**ASUNTO: ALEGACIONES PROPUESTA DE PROYECTO DE PLAN
HIDROLÓGICO 2022-2027.
CICLO 2022-2027**

A LA CONFEDERACIÓN HIDROGRÁFICA DEL SEGURA

Son objeto de las presentes aportaciones a la exposición pública de la propuesta de Proyecto de Plan Hidrológico de la Demarcación Hidrológica del Segura 2022-2027 de manera especial las medidas contenidas en el mismo que guardan vinculación con la gestión de escorrentías y su relación con las poblaciones y la afección al Mar Menor y su comarca.

FIGURA 4. Detalle de ZFP de Maraña sin incluir flujos desbordados de La Colonia en Los Alcázares.

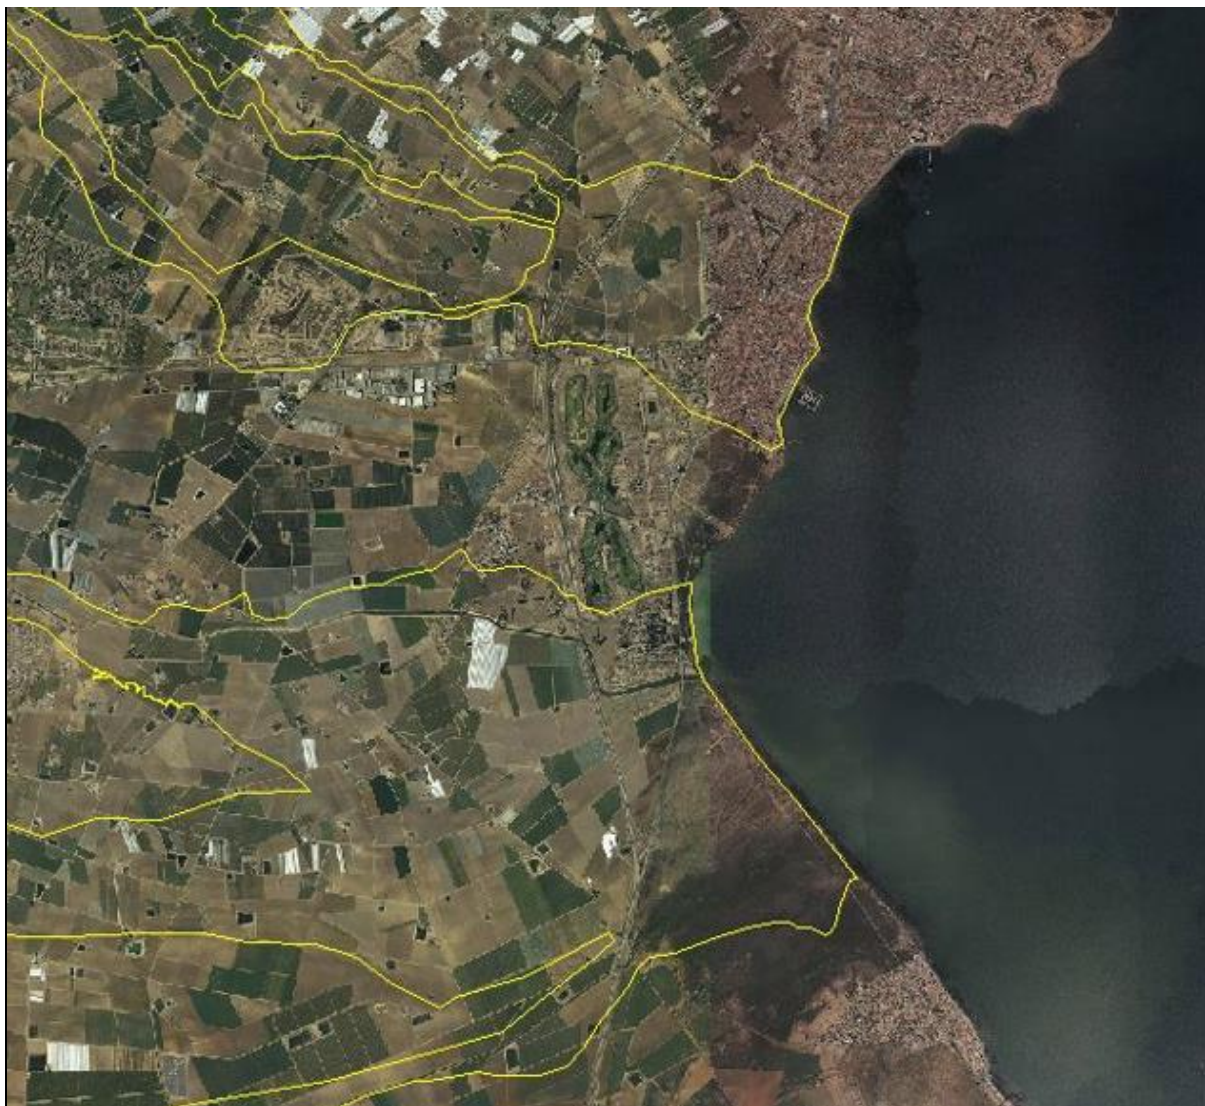
De esta cita cabe deducir que el planteamiento que presenta la propia CHS de la medida 1895 del Pdm no ha sido suficientemente estudiado dada la situación que el propio encauzamiento

del Albuñón, la configuración del trazado de la AP-7 y la propia configuración topográfica de la zona generarían a esta solución.
